Keuringsverslag van een elektrische laagspanning- en zeer lage spanningsinstallatie

ID-label: Boslaan 16 Genk

Controlebezoek van een huishoudelijke installatie volgens (KB 08/09/2019) - AREI Boek 1- 6.5. en 4.2.4.3.

Afbeelding schakel- en verdeelbord:

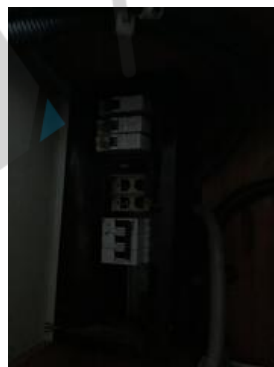
15.05 De deur en/of afschermplaat van het schakelbord dient (terug)geplaatst worden. Aanraking van onder spanning staande delen mogelijk. (Boek 1 Afdeling 5.1.4. en 5.3.5.1.A. en 4.2.2.3.)

15.09 De genaakbare, naakte onder spanning staande delen zijn onvoldoende afgeschermd. (Boek 1 Afdeling 5.1.4. en 4.2.2.3.)

15.10 Niet gebruikte invoeringen van het verdeelbord zijn niet correct of onvoldoende afgedicht. (Boek 1 Afdeling 5.1.4. en 4.2.2.3.)

17.02 De smeltzekeringhouders of houders van kleine vermogensschakelaars met pennen met een sectie kleiner dan 10mm² dienen voorzien te worden van kalibreerelementen. (Boek 1 Onderafdeling 5.3.5.5.A.)

17.03 In meergefasige kringen is de smeltzekering of 1-polige kleine vermogensschakelaar van de nulgeleider te verwijderen en te vervangen door alpolige vermogensschakelaars. (Boek 1 Onderafdeling 4.4.4.7.)
